リスクアセスメント総合まとめ表

対象:真空薄膜形成装置 型式:○○○-○○○○

No.31	危険状態および危険事象の内容 (危険源の種類)	危害の ひどさ	危害の 可能性	リスク レベル
	基板回転減速機をフロアに降ろす際、手を滑らせ落下させて受け側の人にぶつかる。 (8. 人間工学原則の無視 8. 1 不自然な姿勢または過剰努力)	S 3	K 1	C

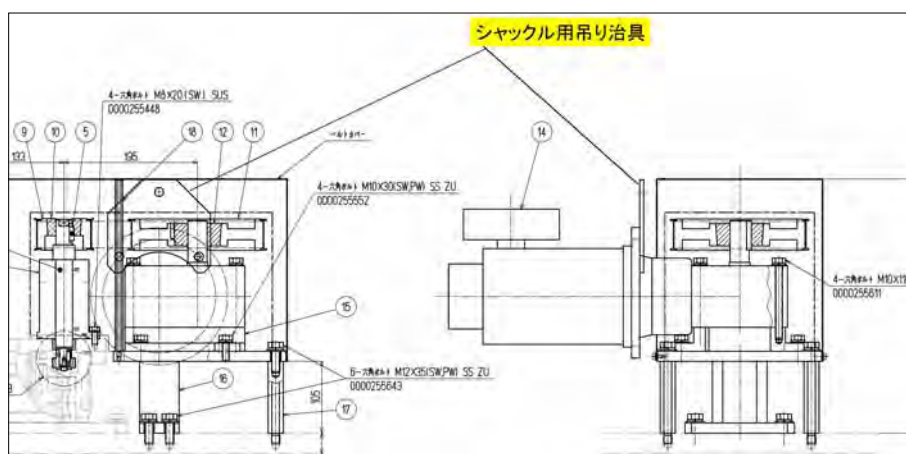
不具合発生時、基板回転減速機の修理交換作業で、約 20 kg の減速機をフロアに降ろす際、手を滑らせ落下させ、下にいる受け側の作業者にぶつかったと、腕、足、ろっ骨等の骨折をするおそれがある。

1. 吊り上げ用の金具を減速機本体に取り付ける。
2. メーカー取説に「作業者の制限」は既に記載がある。

危険状態および危険事象の内容 (危険源の種類)	危害の ひどさ	危害の 可能性	リスク レベル
No.35	チャンバの扉閉じリミットスイッチを意図的に短絡しておく、誤って排気スイッチが押されると、排気される。 (10. 予期しない始動 10. 6 オペレータによるエラー)	S 4	K 1	B

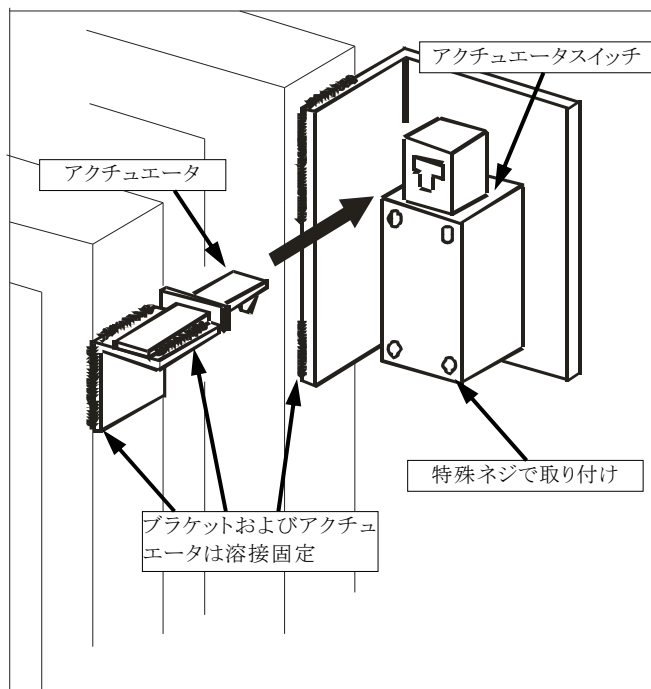
トラブル時点検・修理復旧作業の時、チャンバ内に入って各部の動作確認をする際、チャンバの扉閉じリミットスイッチを意図的に短絡しておく、誤って排気スイッチが押された場合、チャンバ内が排気され、大きな災害になる可能性がある。

1. 不正操作ができないように、アクチュエータスイッチを採用する。
2. 配線に細工して接点短絡をすることがないように、中継コネクタは設けなくて直接、制御盤まで配線を引き通す。
3. 排気スイッチオンの記憶は行わない様にソフト変更する(再起動時などに、意図せずいきなり排気動作をしないようにする)。
4. 取説に「インターロック解除の禁止」警告文は既に記載がある。

危険状態および危険事象の内容 (危険源の種類)	危害の ひどさ	危害の 可能性	リスク レベル
No.37 ～39	メインバルブ上、チャンバ上の高所作業(1,500mm以上)を行なう際、転落する可能性がある。 (8. 人間工学原則の無視 8.1 不自然な姿勢または過剰努力、ほか、19. 人員の滑り、つまずき及び転落)	S 3	K 1	C

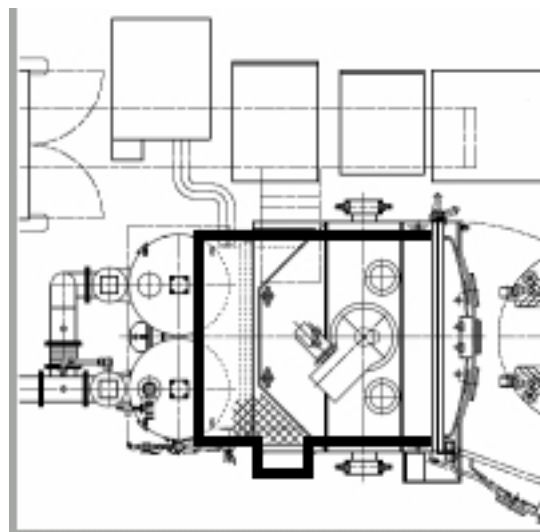
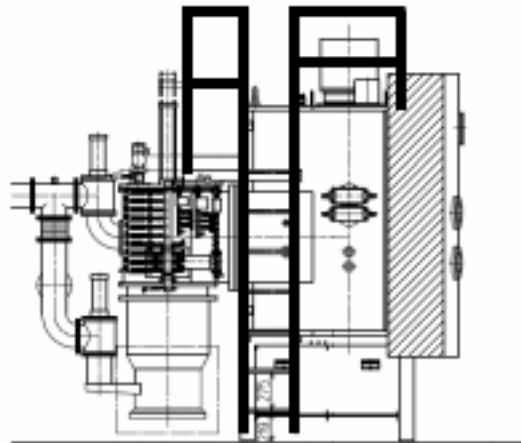
保守点検作業で、チャンバ上に登ったとき、不安定な姿勢、構成品等との接触、つまずき、および滑りなどで転落の可能性がある。

高所へのアクセス（登る）方法がなく、足を掛けた部品の破損などでバランスを崩して転落する可能性がある。

チャンバ上の機器類につまずき、転落する可能性がある。

1. 保守点検作業用に、固定はしご、および上部の柵を設置する。
2. 既に、転落注意ラベル、取説への警告文書はある。
